CONCOURS D'ARCHITECTURE POUR LES EQUIPEMENTS SPORTIFS DU FUTUR CENTRE D'ENSEIGNEMENT SECONDAIRE SUPERIEUR ET POUR UNE MAISON D'ETUDIANTS, A LA CAMPAGNE DES CEDRES A LAUSANNE

RAPPORT DU JURY

OCTOBRE 1989

PEKIN

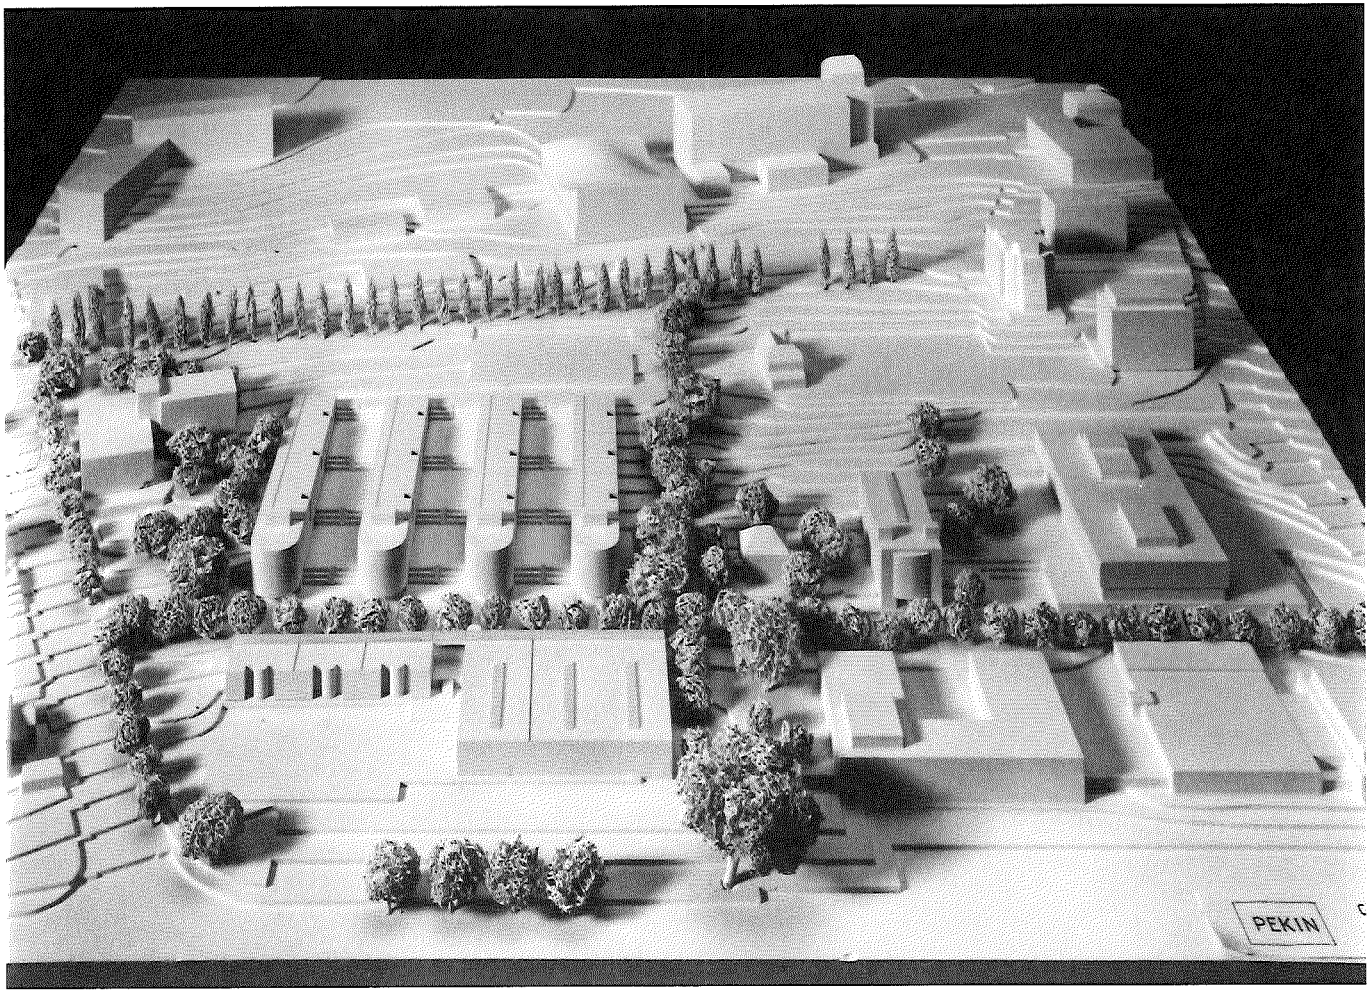
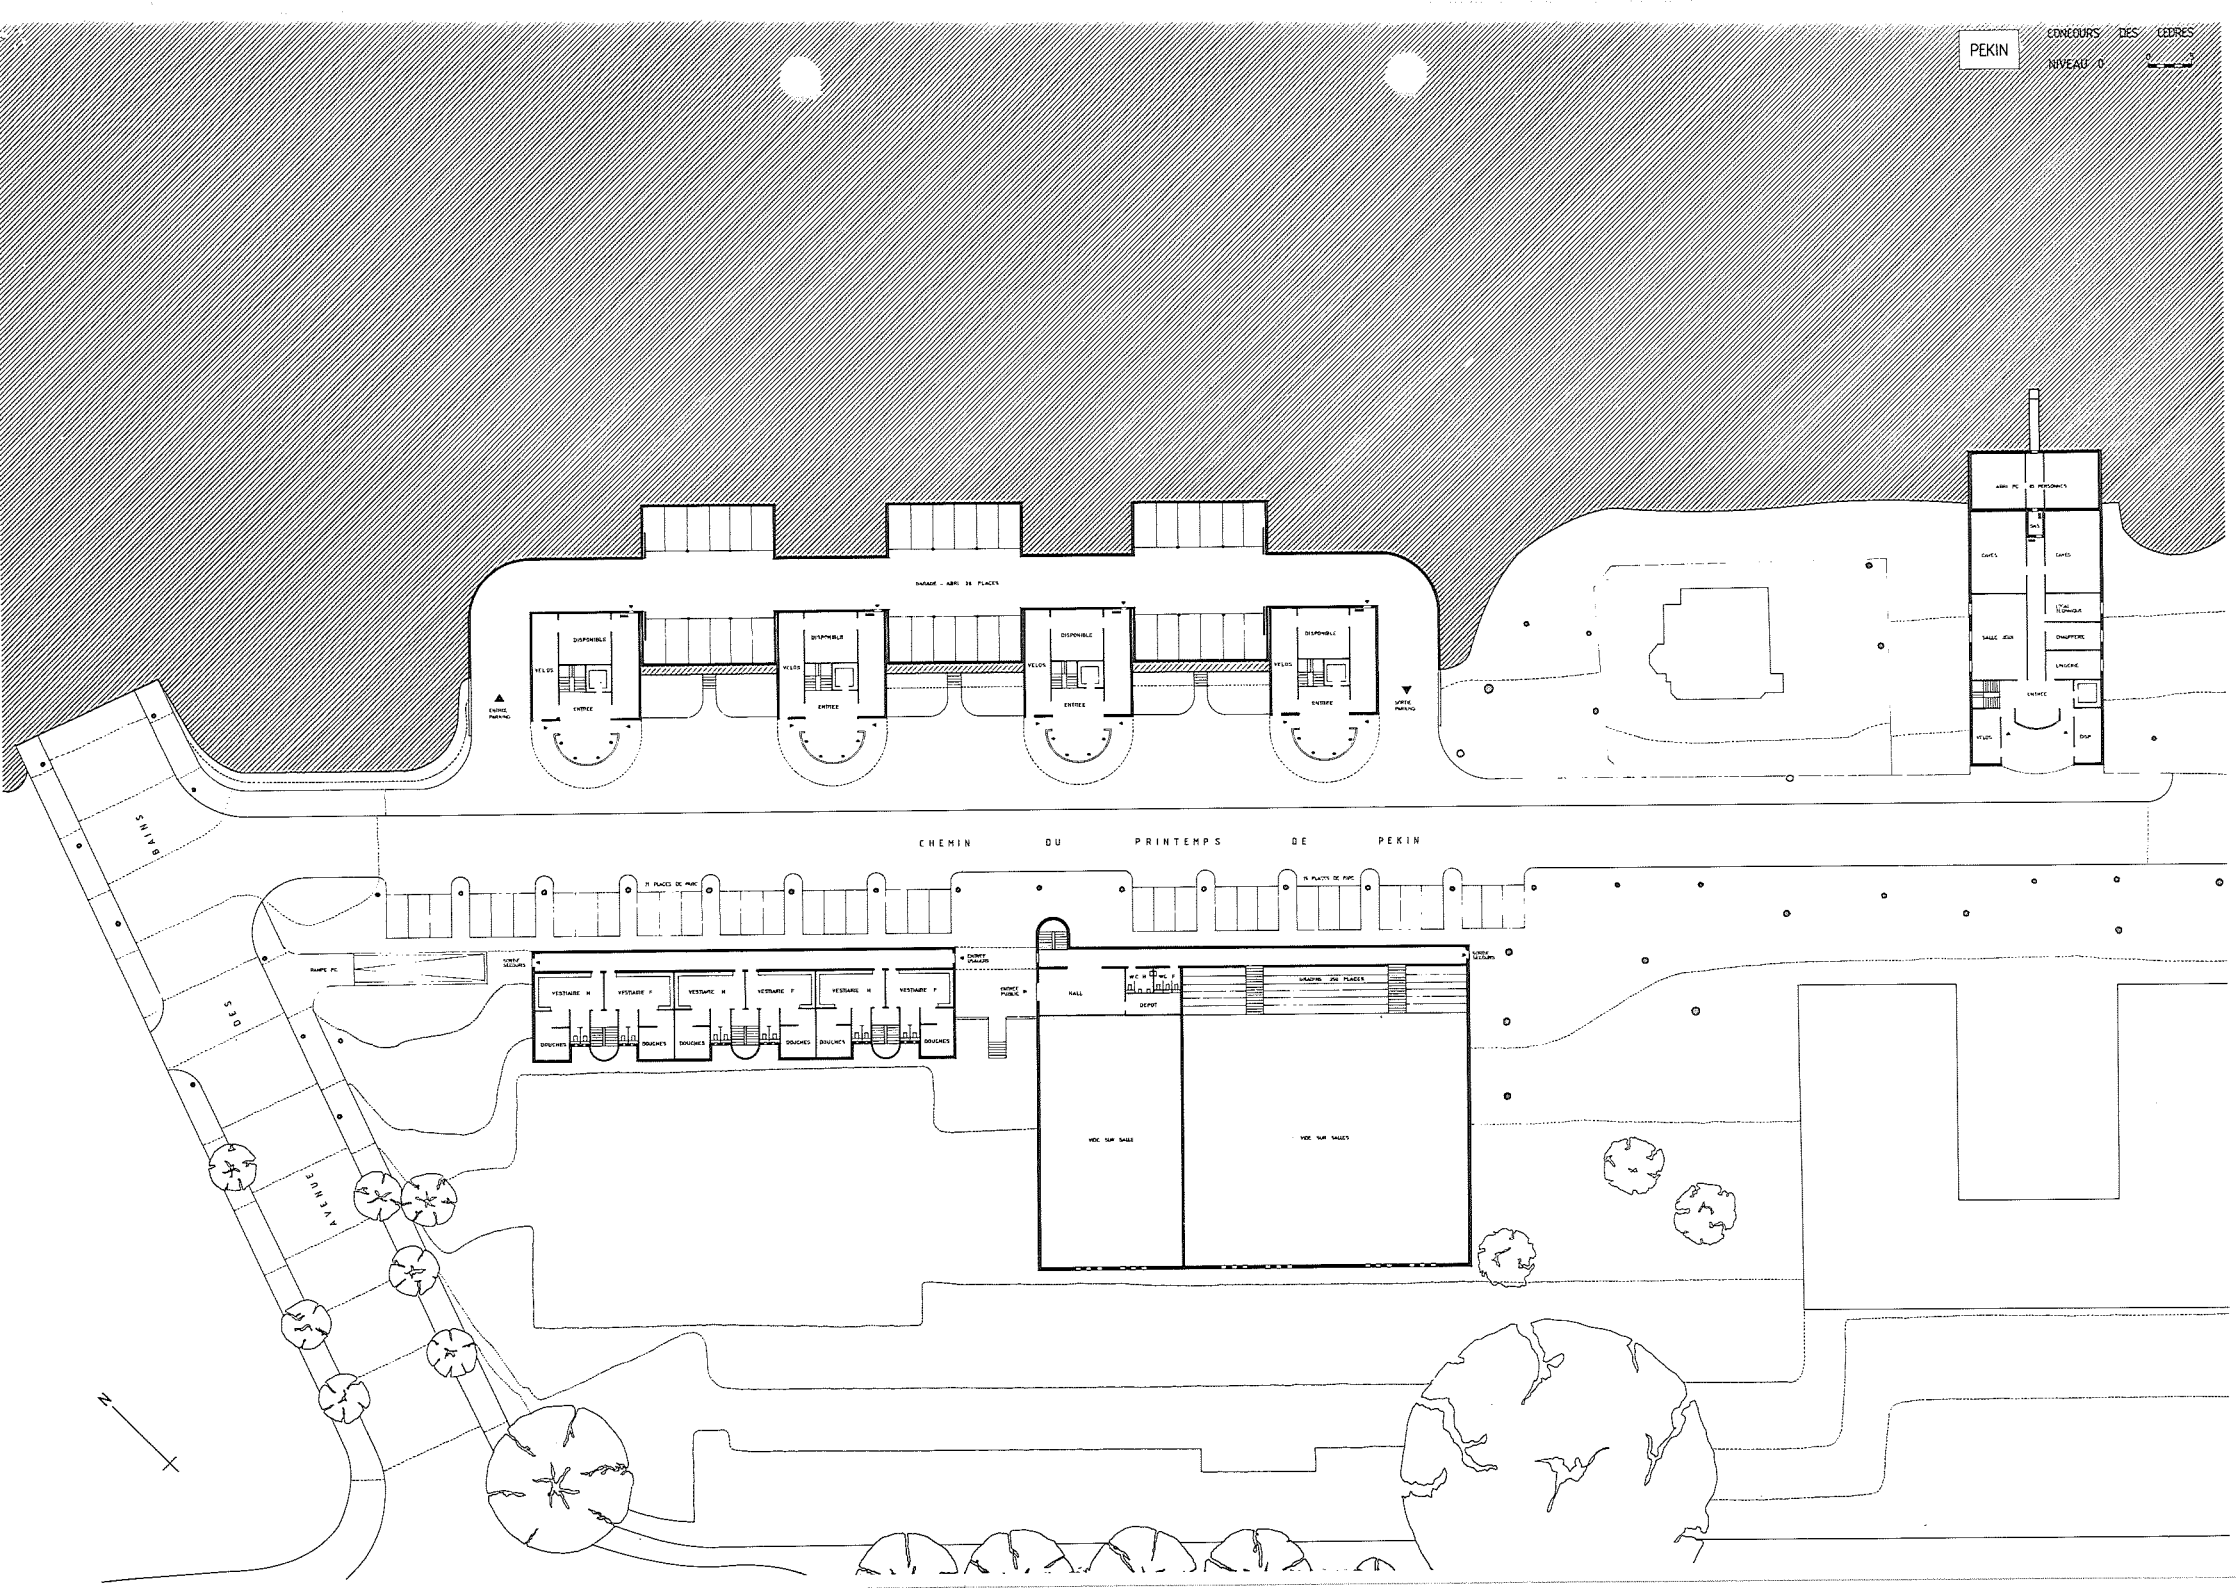
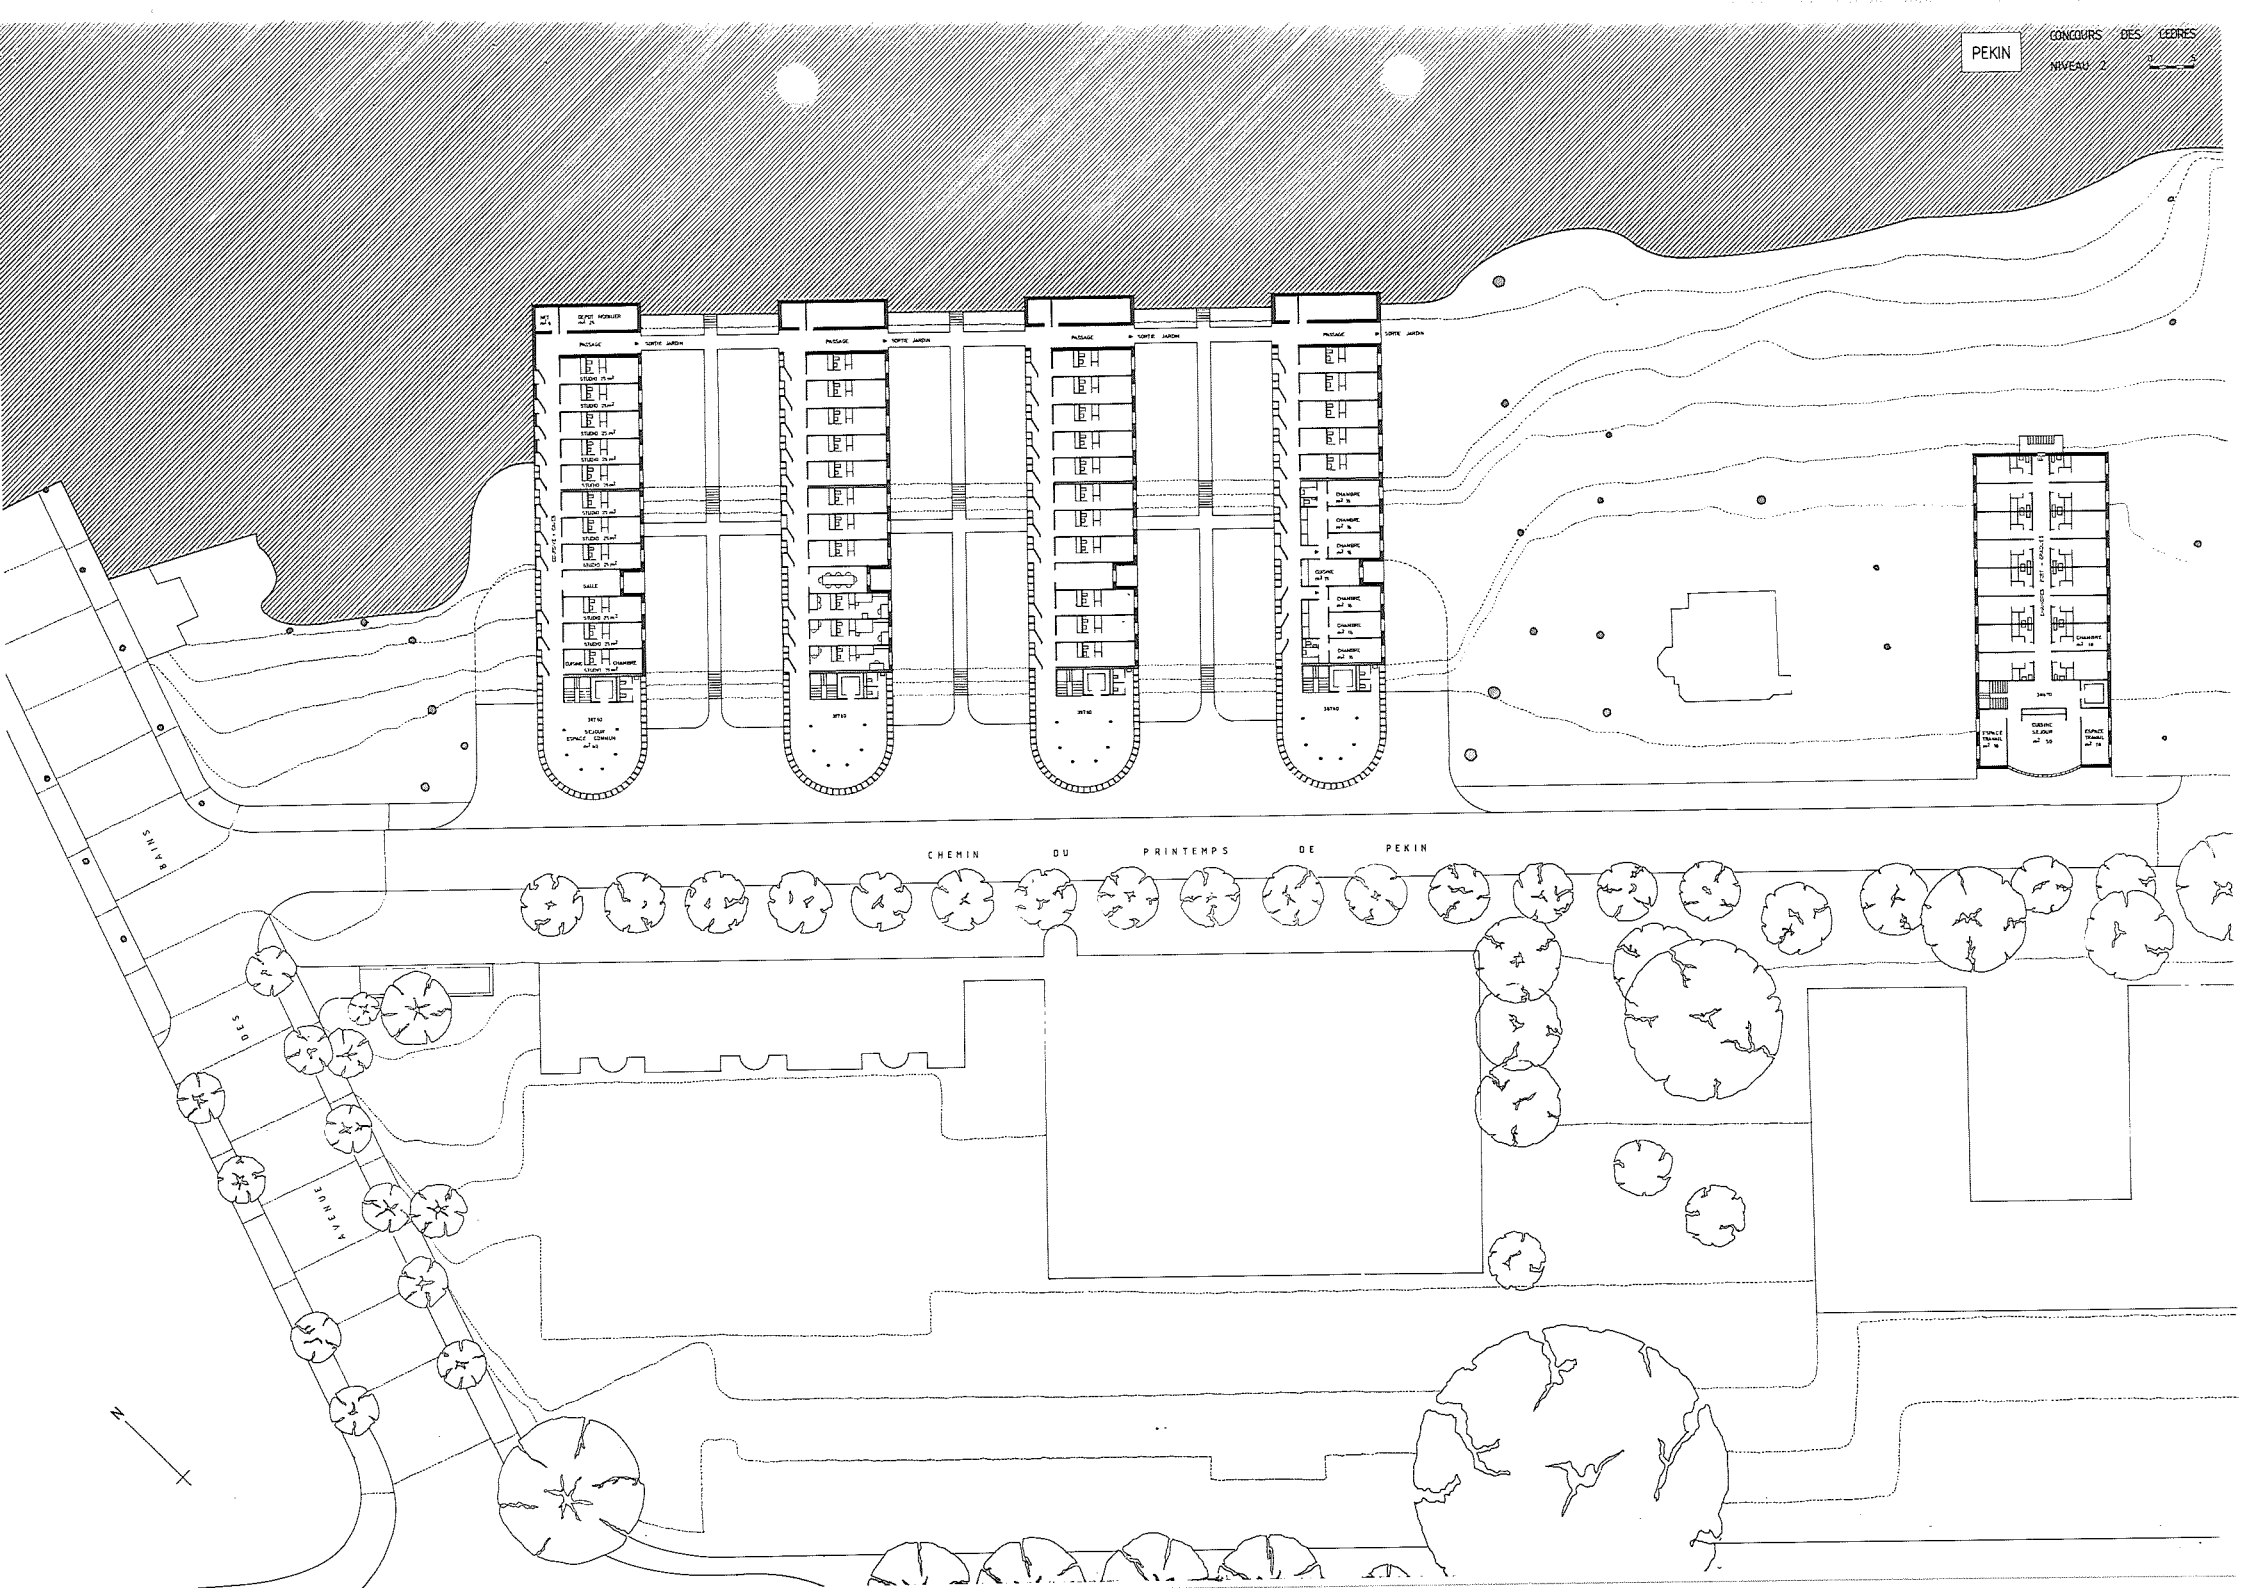
Ce projet appartient à ceux qui essaient, en se plaçant perpendiculairement à la pente, de préserver la lecture du site naturel. Il s'en distingue, d'une part par la proposition d'implanter les salles de gymnastique le long de l'avenue de Rhodanie avec les vestiaires en prolongement des salles et, d'autre part, par l'implantation du bloc des post-gradués à côté du gymnase. Cette imbrication de bâtiments à fonctions différentes est défavorable.

Par ailleurs et malgré la volonté de le préserver, le projet se caractérise par une occupation assez forte du site par des volumes considérables.

Le plan horizontal créé par les toits des constructions en peigne prédomine et va à l'encontre de la tentative de ne pas modifier le terrain naturel.

La systématique de l'organisation des blocs et des circulations est intéressante, mais on peut critiquer l'importance que prennent les caves ainsi que la multiplication des espaces communautaires à l'extrémité sud des blocs.

Le dispositif des vestiaires par rapport aux salles de gymnastique est intéressant sur le plan fonctionnel. Les possibilités d'éclairage et de dégagement des salles existent mais n'ont pas été exploitées.
